Antwoordnota

Reacties op zienswijzen gericht tegen het

Ontwerp projectplan: Aanpassen watersystemen gebied Oldelamer-Nijelamer

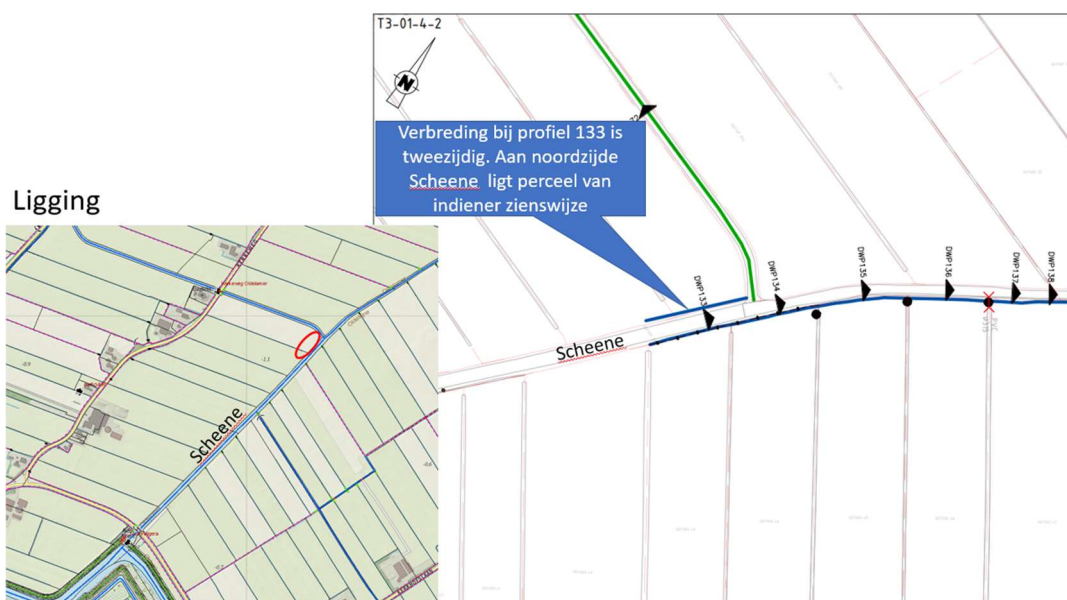
"Ik ben het er niet mee eens dat jullie bij mij 95 meter natuuroever willen maken, dat is het punt waar de scheene op zijn allerbreedste is. Daar breder maken voegt niks toe. Ik krijg dan een enorme kronkel in mijn land, + extra beperkingen. Het zou ook logischer zijn als jullie dat aan de overkant zouden doen, dan wordt het 1 geheel.

Ook vind ik dat de compensatie niet genoeg is, en jullie mij met grondcompensatie tegemoet moeten komen."

In aanvulling hierop. De Scheene, langs het perceel van indiener, is breder dan de bovenstrooms gelegen hoofdwatren. De reden hiervan is dat vanaf een bepaald perceel/watgang sprake is van een toename van het afwaterende oppervlakte, namelijk met 1.100 hectare (via het hoofdwatren tussen Hogeweg en Kerkeweg). Deze oppervlakte en bijbehorende afvoer is meegenomen in de berekening van het Integrale Leggerprofiel voor het hoofdwatren en daaruit blijkt dat de Scheene ter hoogte van het betreffende perceel daar over een geringe lengte nu niet aan voldoet. De verbreding is hier al tweezijdig gepland (zie dubbele blauwe lijn op kaartje hieronder). Het eenzijdig alleen aan de zuidzijde uitvoeren van de verbreding leidt tot een onevenredig nadeel voor de landeigenaar aan de zuidzijde. Om te voorkomen dat er sprake is van een "abrupte overgang" tussen de wel en niet te verbreden delen zal de overgang hiertussen geleidelijk worden uitgevoerd en niet als "sprong". Daardoor verslechtert de bewerkbaarheid van het perceel niet. Ter verduidelijking wordt onderstaand nog de ligging weergegeven van het betreffende profiel.
